原子力発電・核燃料サイクル技術等検討小委員会(第12回)

核燃料サイクルを巡る国際的視点:Pu利用(在庫量)

解析結果 (Pu貯蔵量)

核分裂性プルトニウム貯蔵量の推移

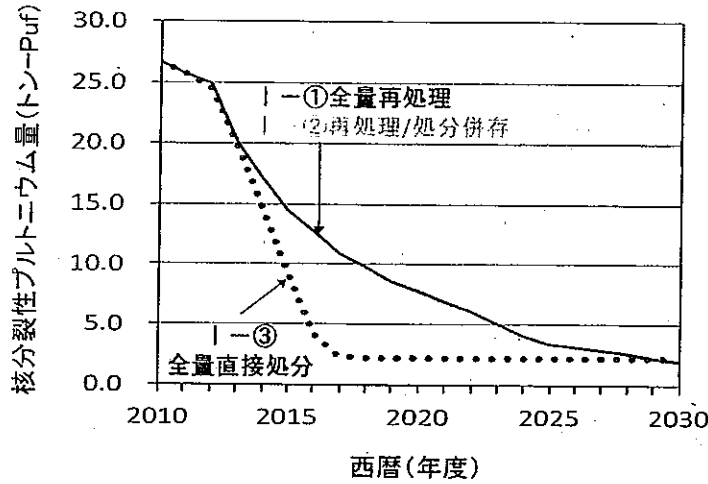
山地コメ:海外にあるものは現在未返還
→修正

参考：直接処分とMOXリサイクルの粗い比較

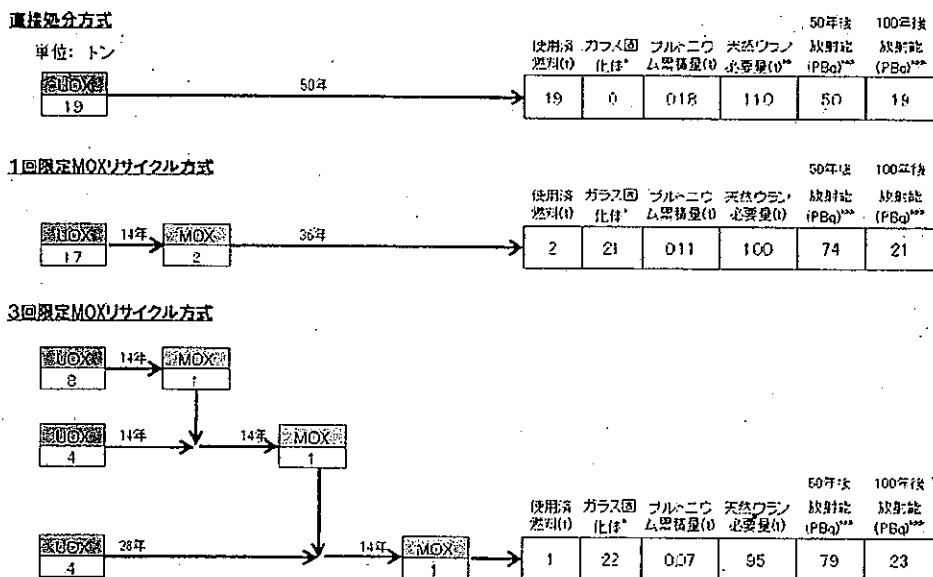
山名コメ: Puも同位体組成で特性が変わる
→3/29資料をコピーしているが、山名委員に趣旨確認要
